# H26府民公募型整備事業(府民提案型)

# 安心・安全整備

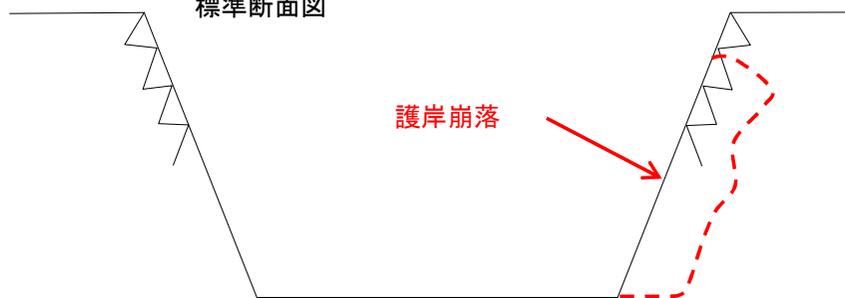
受付番号	160	路河川名	直見川	提案内容	護岸の補修	対応案	他事業で実施する
審査番号	西1 - 61	箇所名	福知山市 夜久野町直見(栗尾) 地内	現在の 状況	一部護岸が崩壊している。	実施できない理由

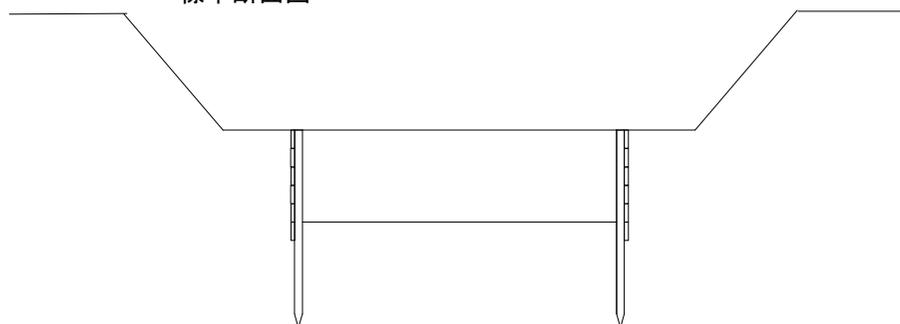
受付番号	356	路河川名	大谷川	提案内容	河床の浚渫	対応案	他事業実施
審査番号	西1 - 62	箇所名	福知山市 土地内	現在の 状況	草類が繁茂するが土砂堆積による河積阻害は認められない。	実施できない理由

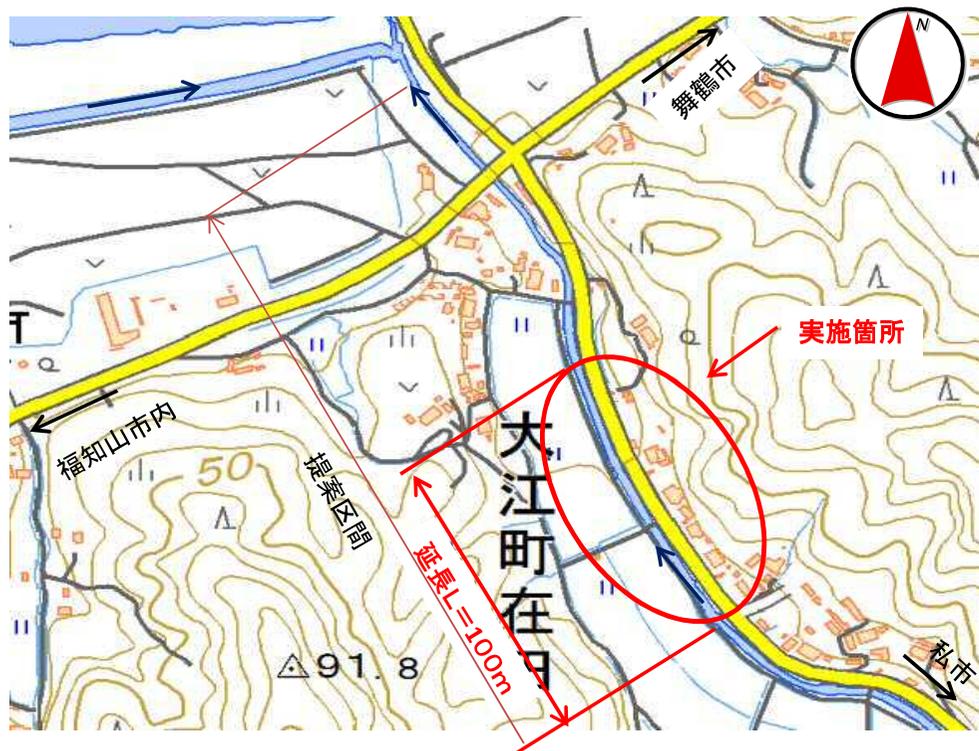
受付番号	83	路河川名	宮垣川	提案内容	①立木の除伐と浚渫 ②洗掘護岸工の補修	対応案	一部実施(根継工)
審査番号	西1 - 64	箇所名	福知山市 猪野々 地内	現在の状況	石積工下部が一部崩落している。下流部の土砂堆積は見られない。	実施できない理由	著しい堆積はない

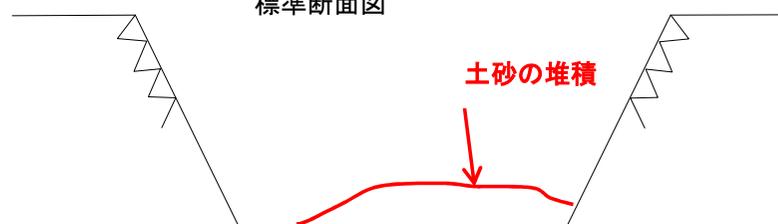
受付番号	116	路河川名	在田川	提案内容	河床の浚渫	対応案	一部実施する。(上流側)
審査番号	西1 - 65	箇所名	福知山市 大江町在田 地内	現在の 状況	河床に堆積した土砂で落差工が埋没し魚道が確認できなくなっている。	実施できない理由

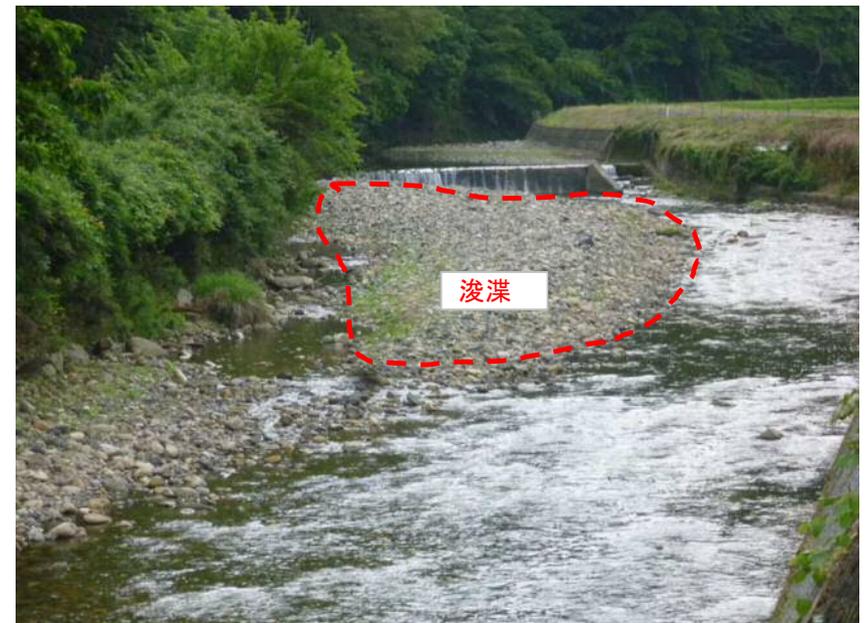
受付番号	180	路河川名	雲原川	提案内容	河床の浚渫・築堤2箇所	対応案	一部浚渫を実施する(井堰下流部100m)
審査番号	西1 - 66	箇所名	福知山市 大江町天田内 地内	現在の状況	区間全体に河床の低下が見られる。	実施できない理由	計画高以上の築堤は実施しない

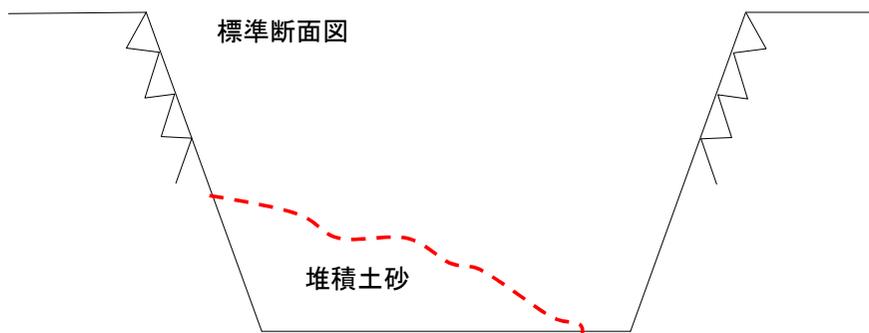
受付番号	207	路河川名	尾藤川	提案内容	田畑橋から松尾氏宅裏迄の河床の浚渫	対応案	一部実施する(的場橋上流のみ)
審査番号	西1 - 67	箇所名	福知山市 大江町尾藤 地内	現在の 状況	一部河積阻害が認められる。	実施できない理由	著しい堆積でない。

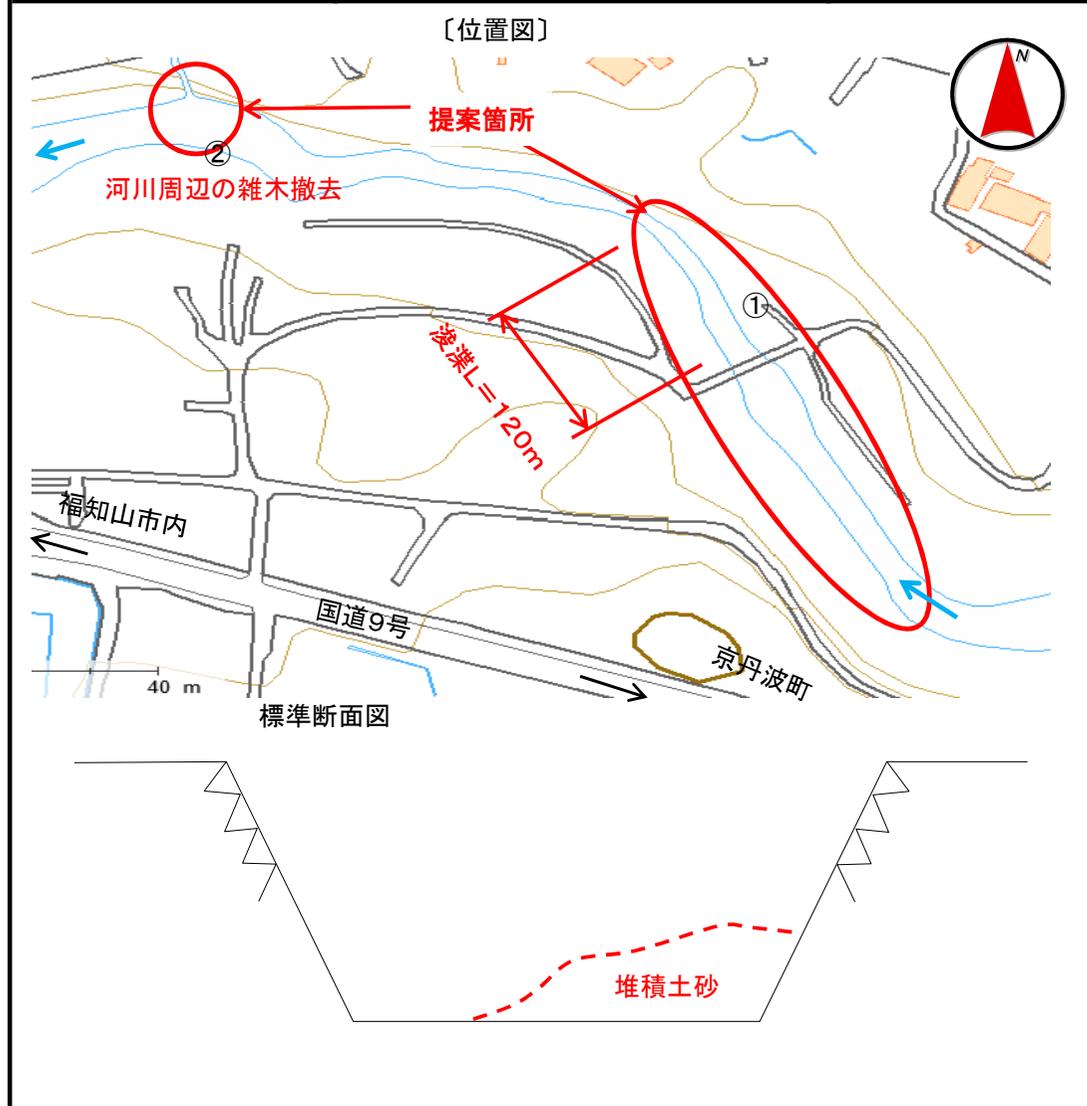
受付番号	216	路河川名	土師川	提案内容	①瀧の島橋付近の浚渫 ②鹿の谷川合流付近の浚渫	対応案	一部実施 ①瀧の島橋下流 ②実施しない。
審査番号	西1 - 68	箇所名	福知山市 三和町大身 地内	現在の 状況		実施できない理由	②河川状況から著しい堆積ではない。

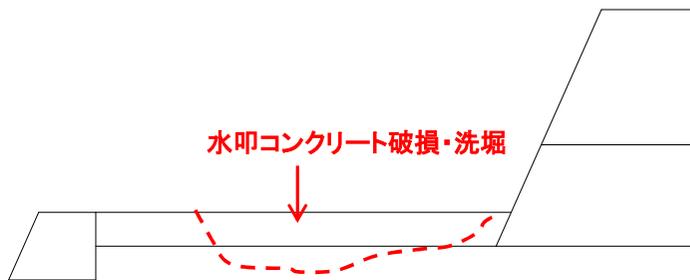
受付番号	219	路河川名	三岳川	提案内容	落差工の補修及び護岸工の補強	対応案	一部実施する。
審査番号	西1 - 69	箇所名	福知山市 雲原(山谷) 地内	現在の 状況	水叩コンクリートが破損し洗堀されている。	実施できない理由	帯工の破損は被害小

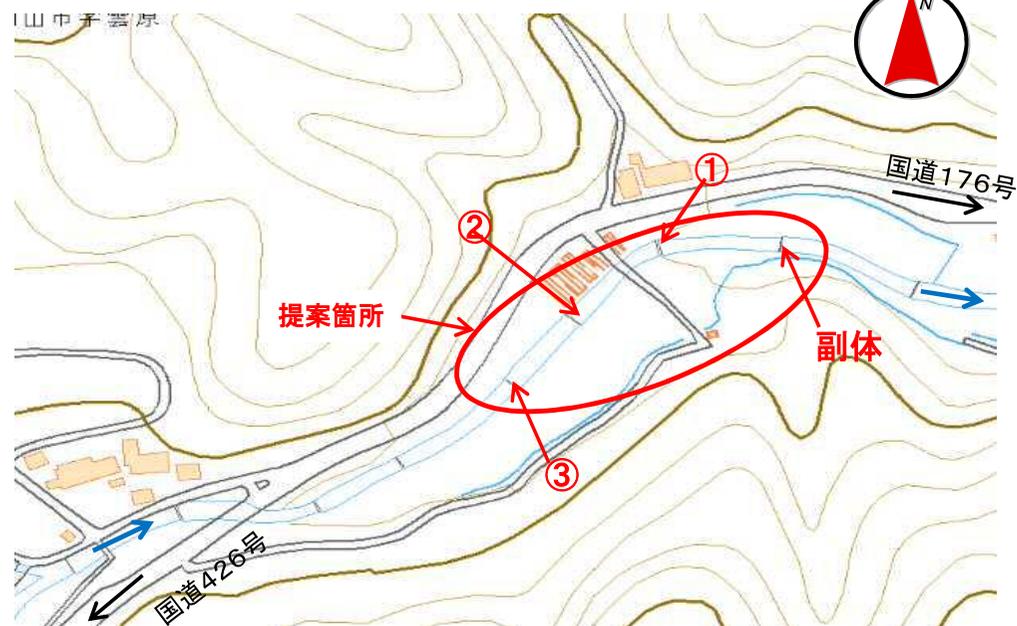
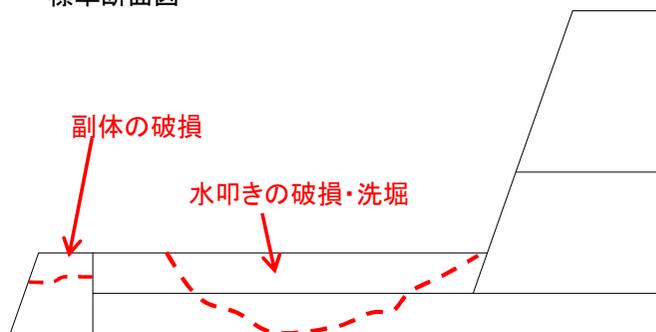
受付番号	220	路河川名	三岳川	提案内容	落差工の補修	対応案	一部実施する。
審査番号	西1 - 70	箇所名	福知山市 雲原(西石) 地内	現在の 状況	副体が一部損壊し、水叩きのコンクリートが破損し洗堀されている。	実施できない理由	副体の破損は被害小

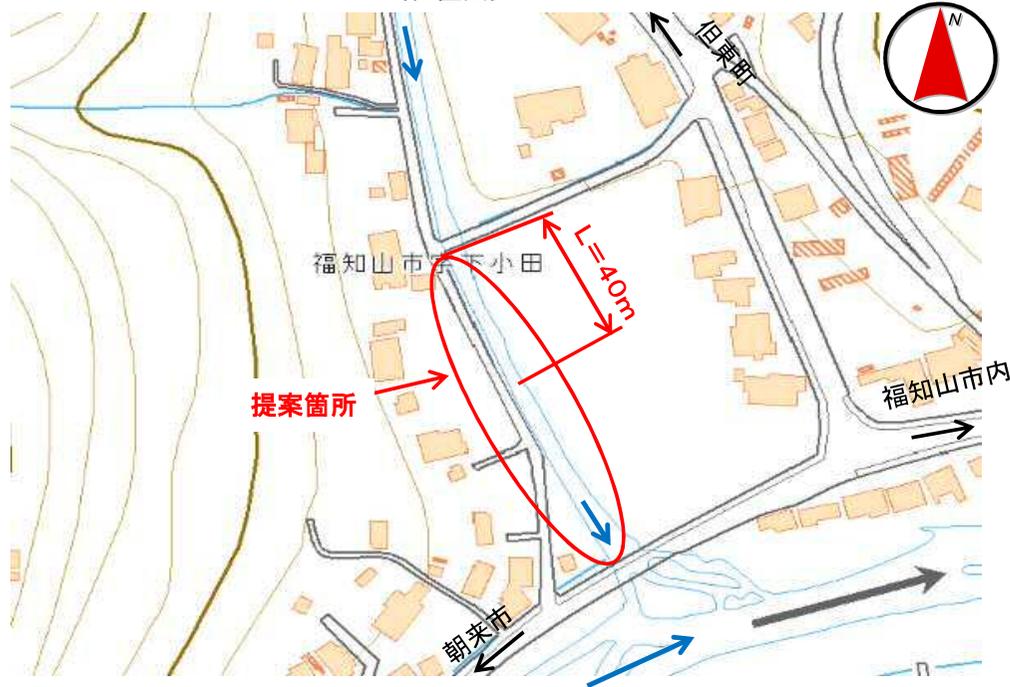
受付番号	239	路河川名	佐々木川	提案内容	鹿の侵入出来ない高さでの護岸の整備	対応案	河川計画高で一部実施する。
審査番号	西1 - 71	箇所名	福知山市 下小田 地内	現在の 状況	自然護岸の一部(約40m)では浸食が進行している。	実施できない理由	鹿の対応は出来ない。 自然護岸の浸食が顕著でない。

浸食が進行L=40m

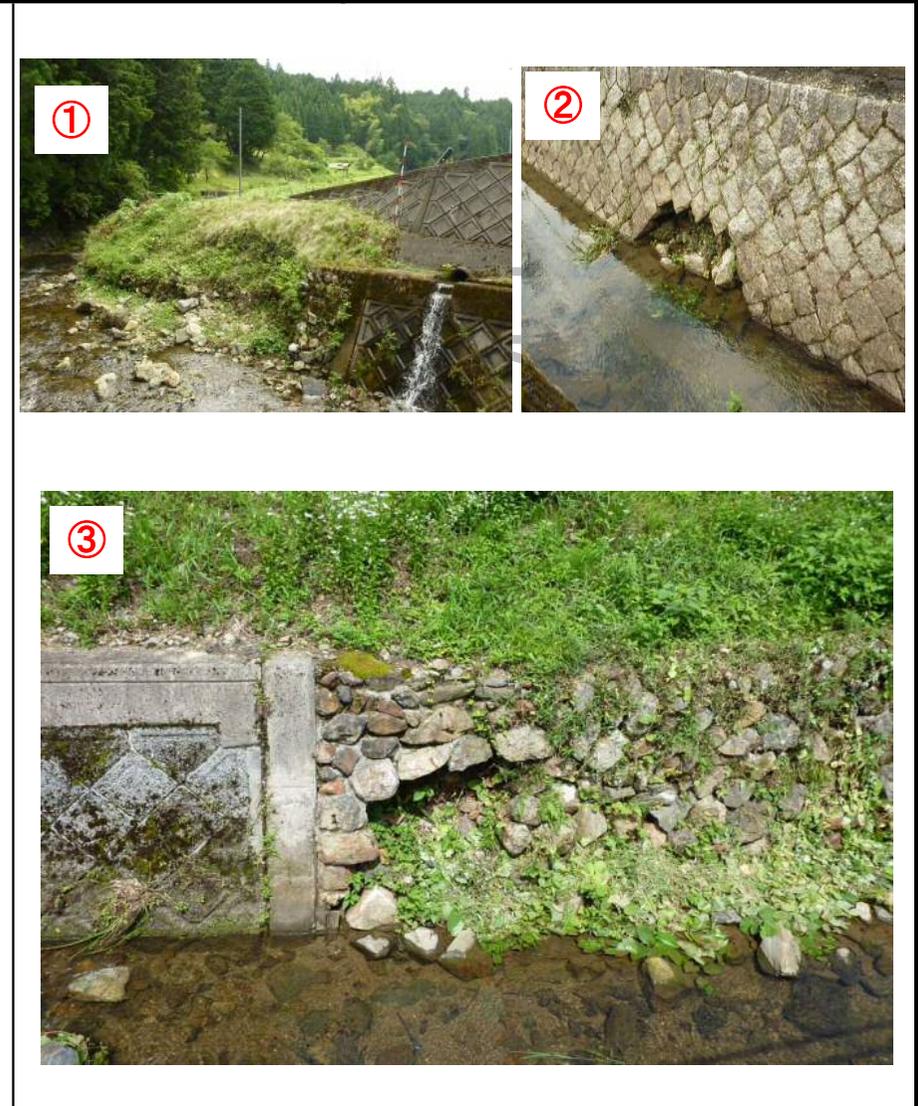
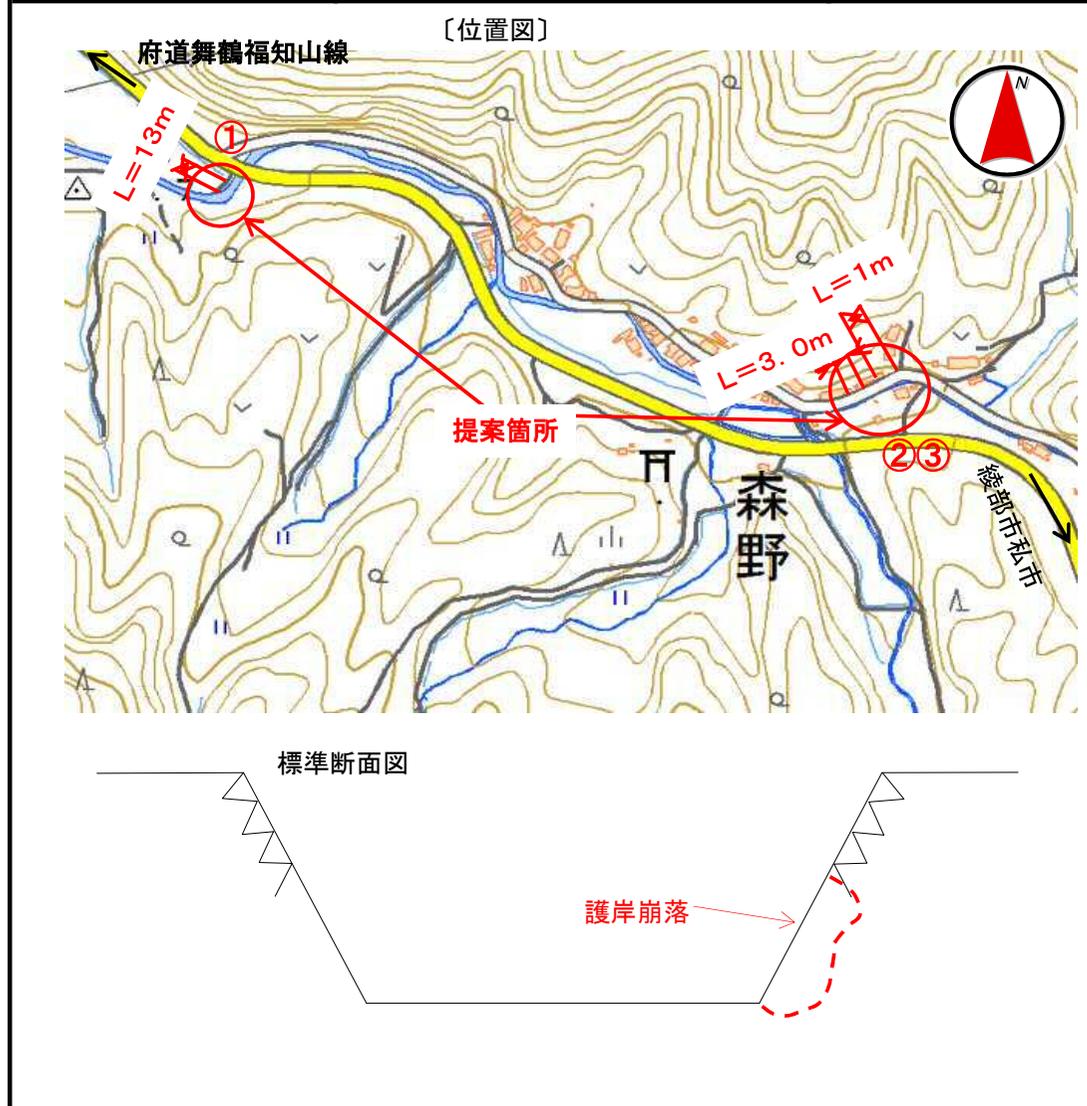
受付番号	280	路河川名	在田川	提案内容	護岸の補強	対応案	一部実施 ②③を実施する。
審査番号	西1 - 72	箇所名	福知山市 大江町南山 地内	現在の 状況	人家密集地内に護岸の崩落箇所が点在している。	実施できない理由

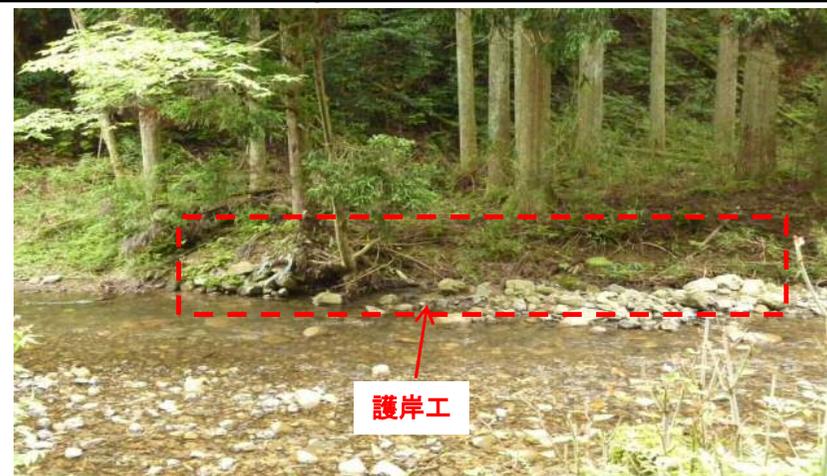
受付番号	41	路河川名	花倉川	提案内容	ブロック積又はカゴマット工による護岸工事	対応案	実施出来ない。
審査番号	西1 - 73	箇所名	福知山市 一尾 地内	現在の 状況	荒廃は見られるが隣接地は山林である。	実施できない理由	背後地が山林であり日常生活の安心・安全につながらない。

上流部溪流現況

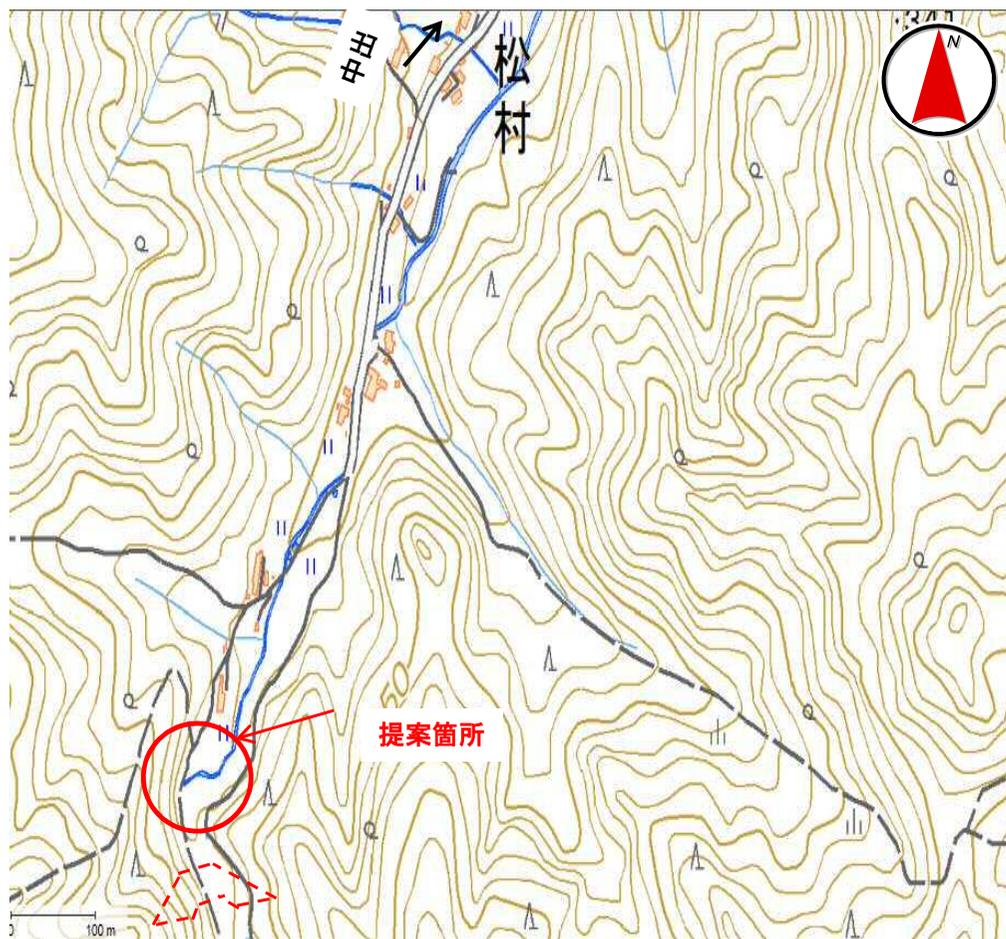
受付番号	74	路河川名	西松川	提案内容	砂防堰堤の建設	対応案	実施出来ない。
審査番号	西1 - 74	箇所名	福知山市 三和町西松 地内	現在の 状況		実施できない理由	事業規模大

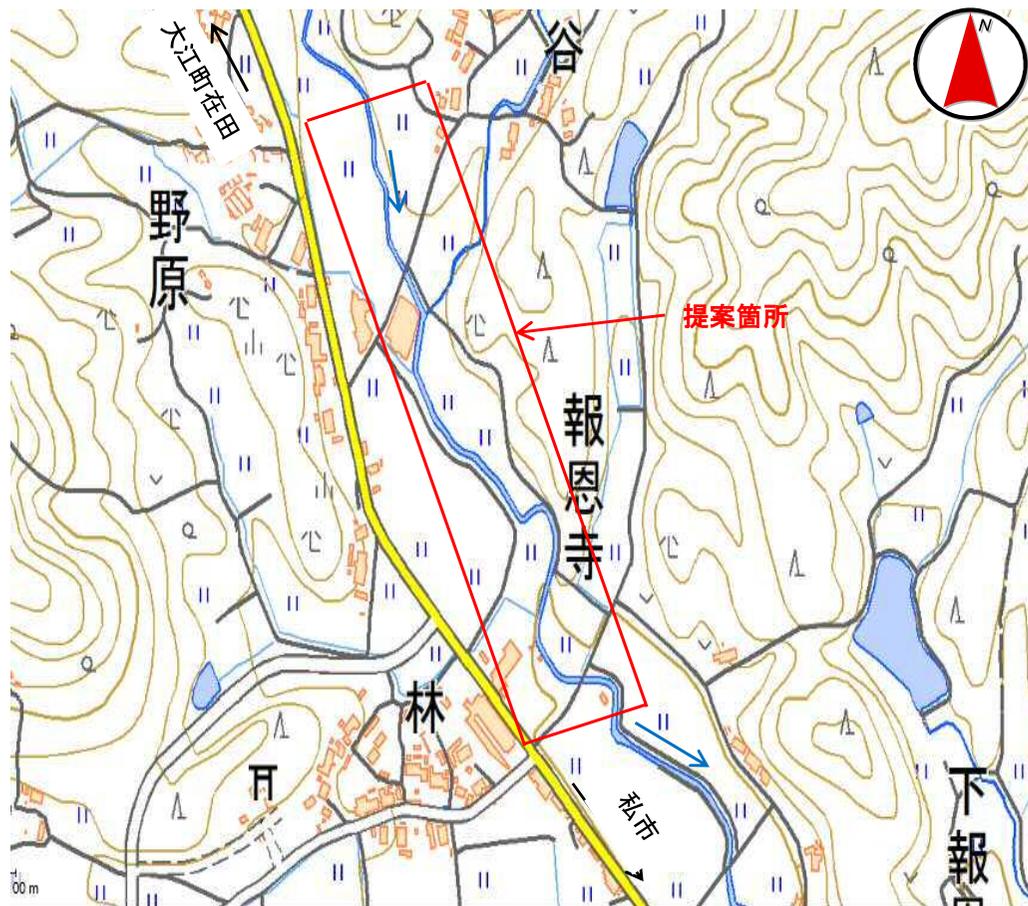
受付番号	80	路河川名	相長川	提案内容	河川内に草木類が繁茂し土砂の堆積により河床が上昇している。	対応案	実施出来ない。
審査番号	西1 - 75	箇所名	福知山市 報恩寺 地内	現在の状況	河床内に草木類が繁茂しているが土砂の堆積による明らかな河積阻害は認められない	実施できない理由	著しい堆積ではない。

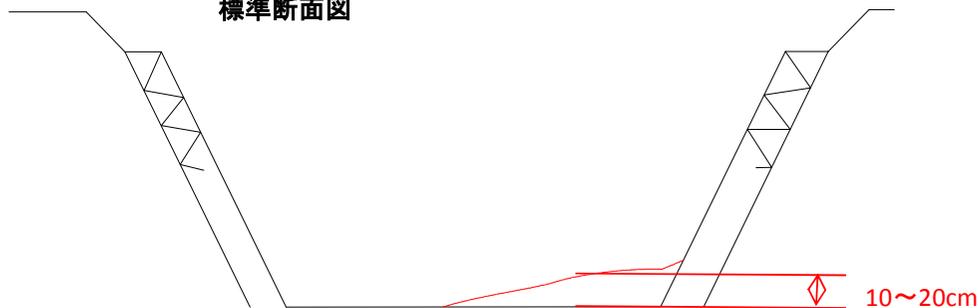
受付番号	81	路河川名	相長川	提案内容	河川の浚渫及び草木類の除去	対応案	実施出来ない。
審査番号	西1 - 76	箇所名	福知山市 報恩寺町	現在の状況	若干土砂の堆積が見られるが、河積阻害に至ってはいない。	実施できない理由	著しい堆積ではない。

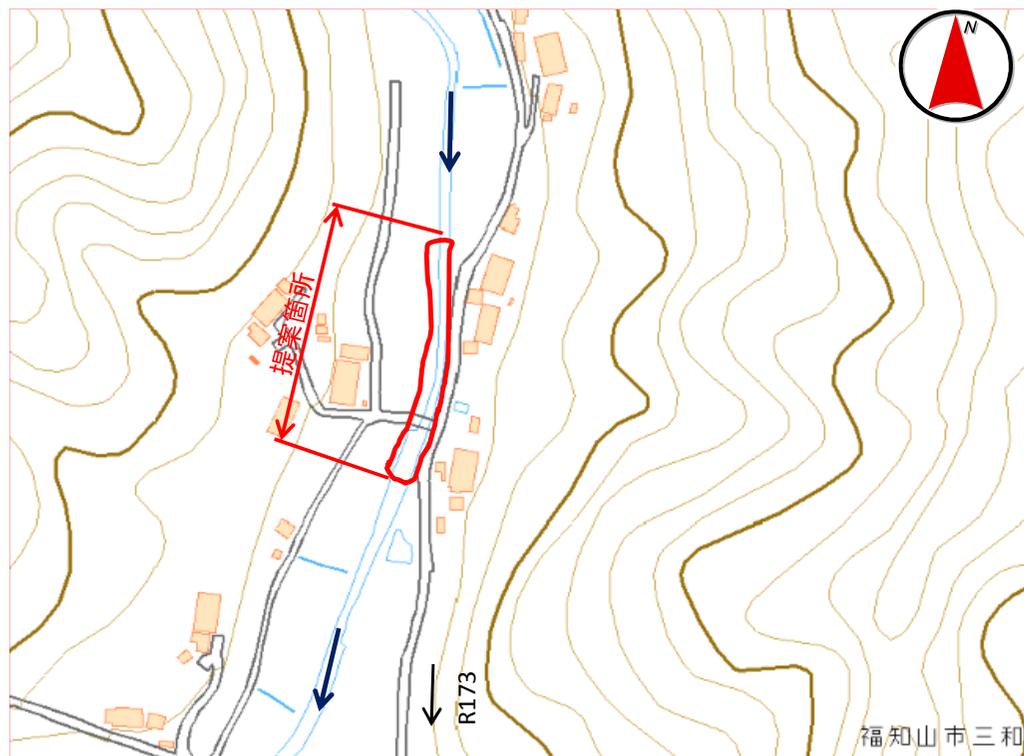
受付番号	115	路河川名	在田川	提案内容	魚道の設置	対応案	実施出来ない。
審査番号	西1 - 77	箇所名	福知山市 大江町在田 地内	現在の 状況	落差工により河床に約1mの段差がある。	実施できな い理由	安心・安全につながらない
